GA36—2018《中华人民共和国机动车号牌》行业标准第1号修改单

本修改单经公安部于2022年7月29日批准发布，自2023年1月1日起实施。

图 18 普通机动车临时行驶车号牌背面

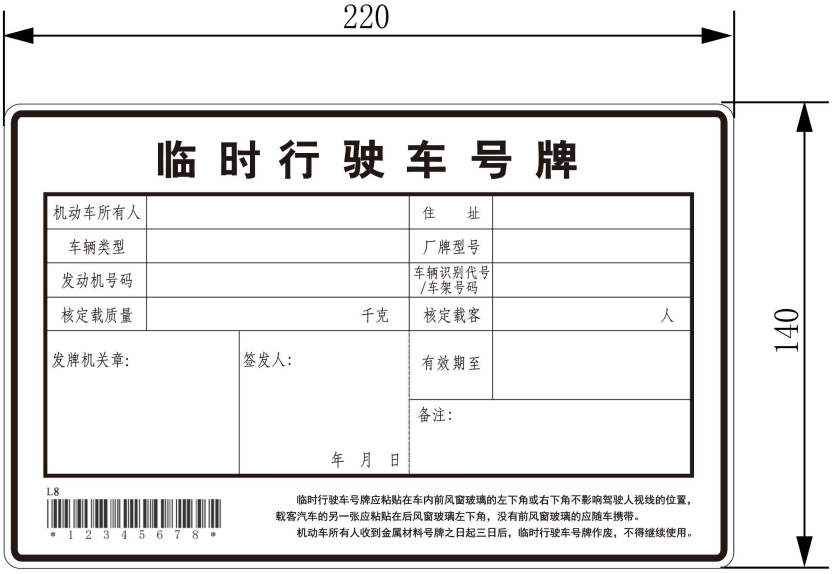
三、将 5.4.6 修改为：

5.4.6 普通机动车临时行驶车号牌

号牌正面式样见图 17，号牌背面式样见图 18。

图 20 试验用机动车临时行驶车号牌背面

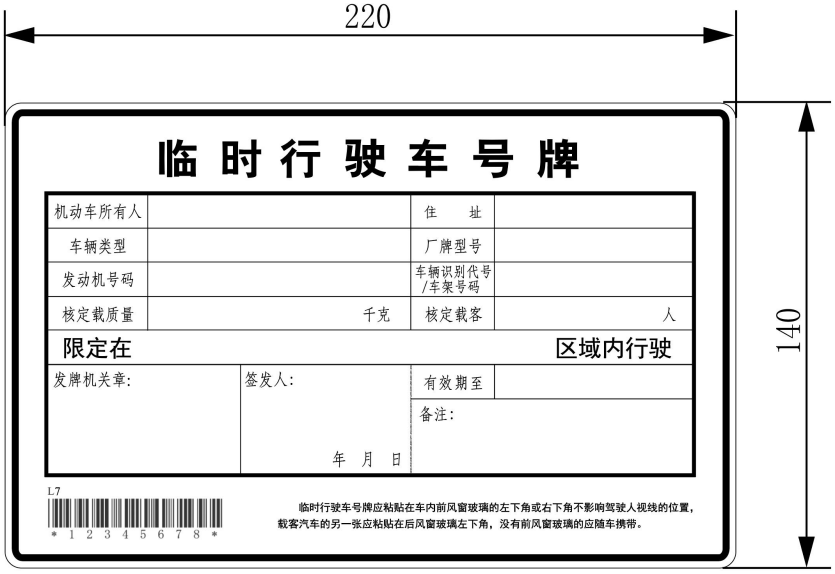
四、增加 5.4.7

5.4.7 试验用机动车临时行驶车号牌

号牌正面式样见图 19，号牌背面式样见图 20。

图 22 特型机动车临时行驶车号牌背面

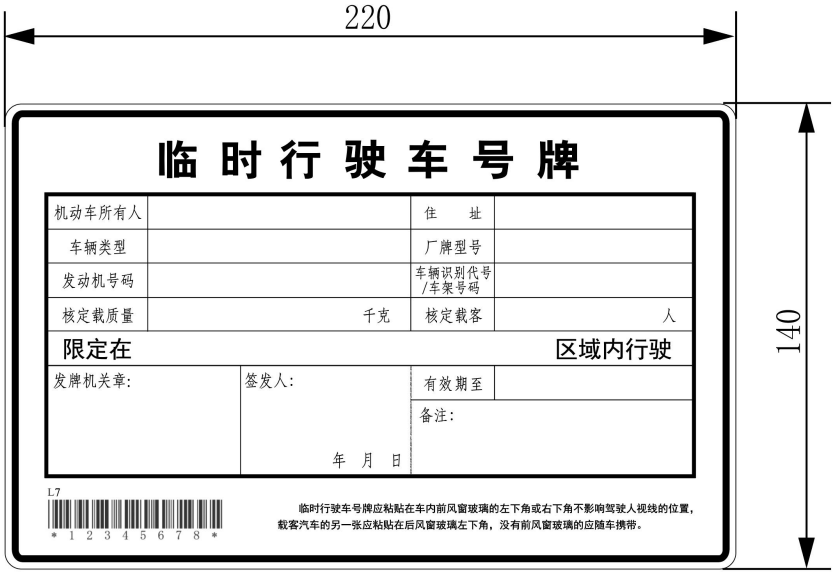
五、增加 5.4.8

5.4.8 特型机动车临时行驶车号牌

号牌正面式样见图 21，号牌背面式样见图 22。

图 B.18　普通机动车临时行驶车号牌效果图

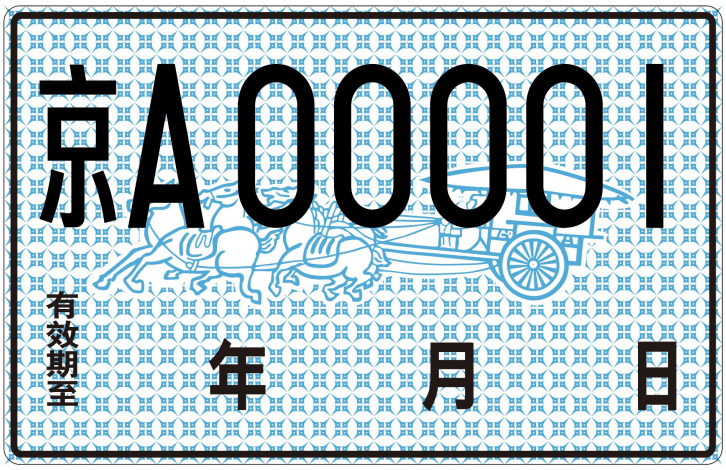
九、将 B.18 修改为：

B.18 普通机动车临时行驶车号牌效果图见图 B.18。

图 B.20 试验用机动车临时行驶车号牌效果图

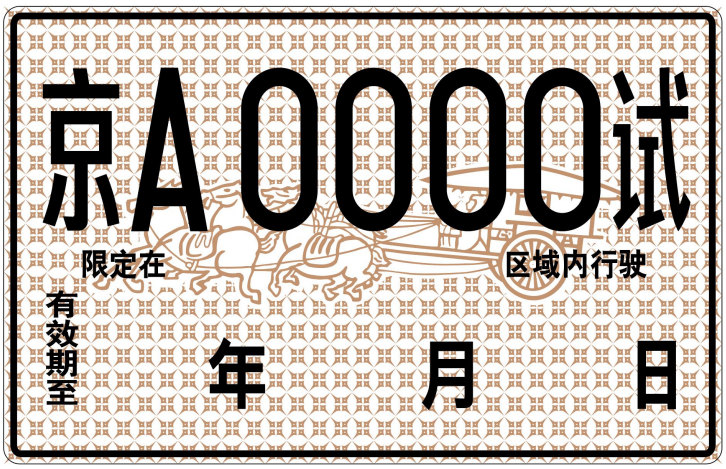
十一、将 B.20 修改为：

B.20　试验用机动车临时行驶车号牌效果图见图 B.20。

图 B.21 特型机动车临时行驶车号牌效果图

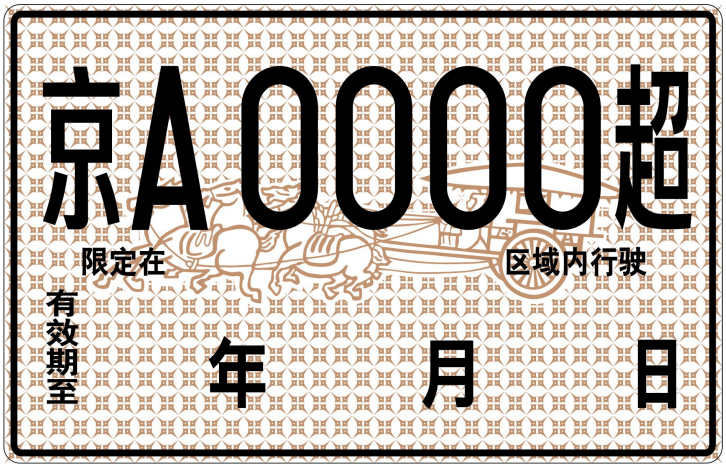
十二、将 B.21 修改为：

B.21 特型机动车临时行驶车号牌效果图见图 B.21。
